PLC置換えパッケージ (PC2J → PC3JX、PC10G)

| | Before TOYOPUC-PC2J | After TOYOPUC-PC3JX、PC10G |

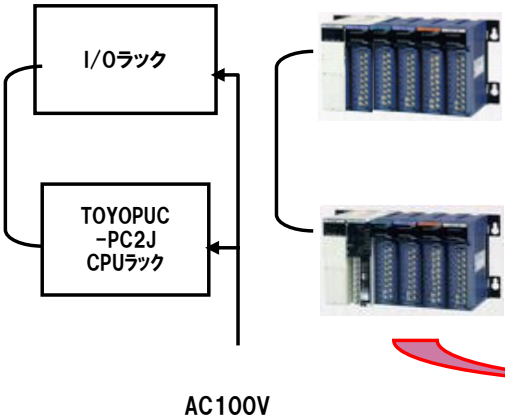
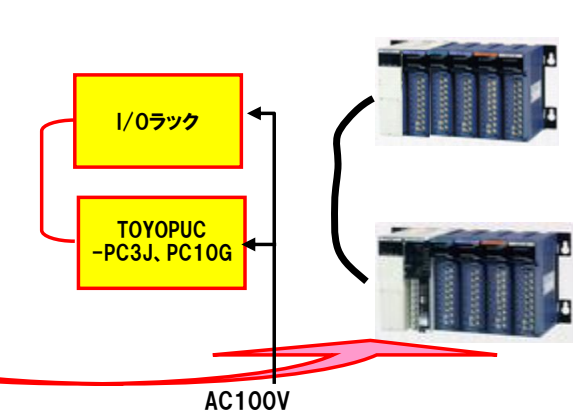
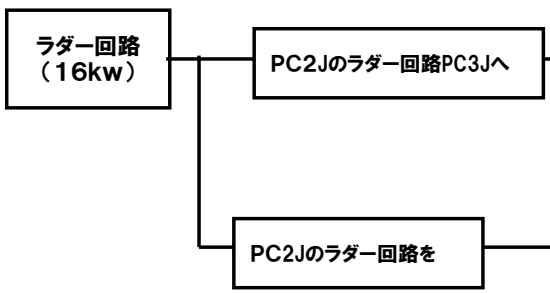
| | Before TOYOPUC-PC2J | After TOYOPUC-PC3JX、PC10G |
|---|---|---|
| <p>TOYOPUC-PC2JはCPUをPC3JX、PC10Gに置き換える。I/Oカードはそのまま使用する</p> | | |
| 交換部品 | <p>■CPU: TOYOPUC-PC2J</p>  <p>■I/Oラック、I/Oカード</p> | <p>■CPU: TOYOPUC-PC3JX、PC10G</p> <p>CPUカードの置換え PC3JX or PC10G</p> <p>増設ラックは変更なし</p>  <p>■I/OカードはPC2Jのままで使用する</p> |
| ラダー回路 |  <p>ラダー回路 (16kw)</p> <p>PC2Jのラダー回路PC3Jへ</p> <p>PC2Jのラダー回路を</p> | <p>PC3JX</p> <p>分割1モードで使用する</p>  <p>P1 (16kw) P2 (16kw) P3 (16kw)</p> <p>(単純置き換え時には使わない)</p> <p>PC10G</p>  <p>P1 (60kw) P2 (60kw) P3 (60kw)</p> <p>(単純置き換え時には使わない)</p> |
